**广西科联招标中心有限公司**  
**中国邮政广西分公司柳州新中心（供应商带设备）业务外包采购项目**  
**（项目编号：GXKLG20243053）**  
**澄清内容**

现对中国邮政广西分公司柳州新中心（供应商带设备）业务外包采购项目（项目编号：GXKLG20243053）招标文件部分内容作以下澄清：

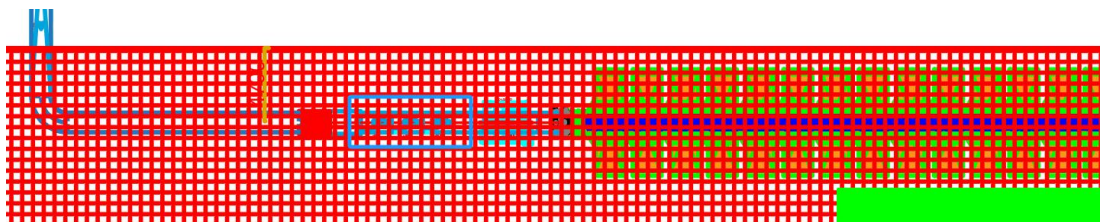
**问题1：请问方案中初分矩阵功能区的最高高度是多少？方案中初分区有一个黄色框状标记，是钢平台么？如果是整个钢平台，面积为 2500 m<sup>2</sup> 以上，清单上未体现。**

**答：**矩阵最高高度 6.0 米，黄色框状标记是矩阵上方通行马道，清单有标识。

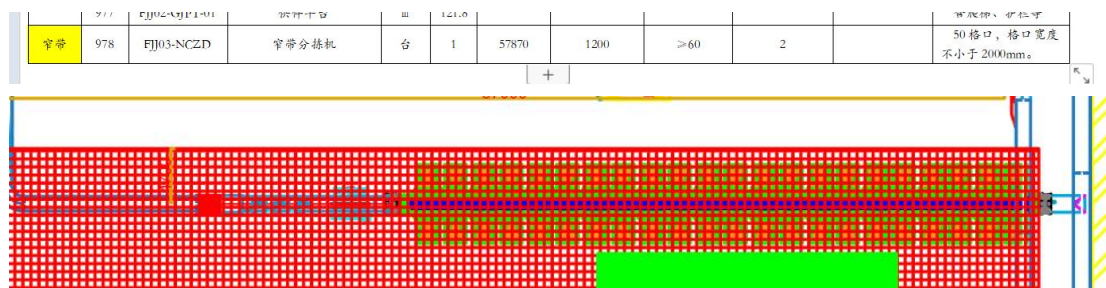
**问题4：请问本次项目中的图纸有安检机预留位置，但是未体现安检机，同理配置清单也没有安检机**

分类。但是在附件2中有关于安检机的采购及服务规范，请问安检机也是由中标方统一采购？

答：安检机属于配套项目，具体数量已在配套项目需求中体现，安检机由中标方配置。
